Note d'information de sécurité urgente

Remplacement du bloc d'alimentation secteur des lits de soins de la gamme Ecofit Xtra

17.06.2024

Bloc d'alimentation secteur PS1102

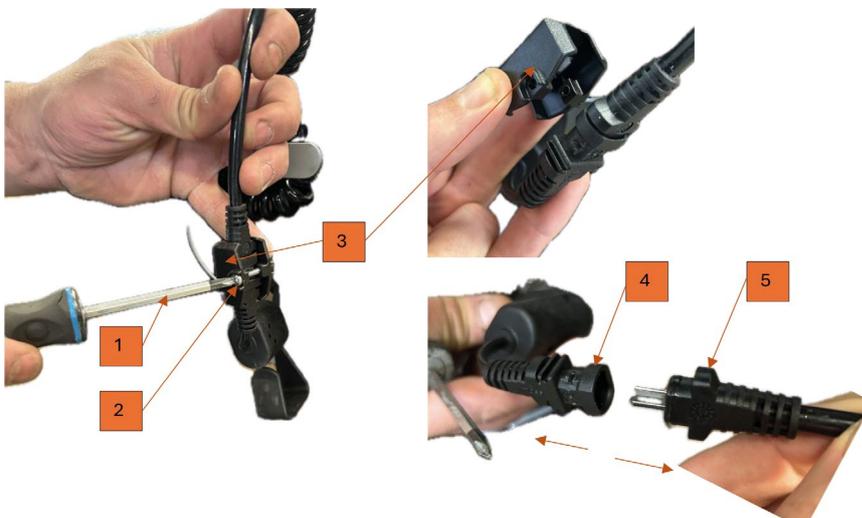
Sur les lits de soins de grande capacité de la gamme Ecofit Xtra (Ecofit Xtra 120 et Ecofit Xtra 140) de votre stock, ou lors du prochain entretien, remplacez le bloc d'alimentation secteur MC115L-90-EU par le bloc secteur PS1102 qui vous sera fourni gratuitement par tecfor care. Vous trouverez des instructions de remplacement en pièce jointe.

1. Pour démonter le bloc d'alimentation secteur du lit, desserrez la vis (2) du capuchon de sécurité du branchement à l'aide d'un tournevis cruciforme (1).
2. Vous pouvez ensuite facilement enlever le capuchon de protection (3) en tirant dessus.
3. Défaitez ensuite le branchement (4+5) en tirant sur les deux parties dans des directions opposées.

1. Prenez le nouveau bloc d'alimentation fourni et montrez-le dans le sens inverse de celui décrit dans la section « Démontage ».
2. Une fois les étapes 3-1 exécutées, le bloc d'alimentation est prêt à fonctionner et peut être rebranché sur le secteur.
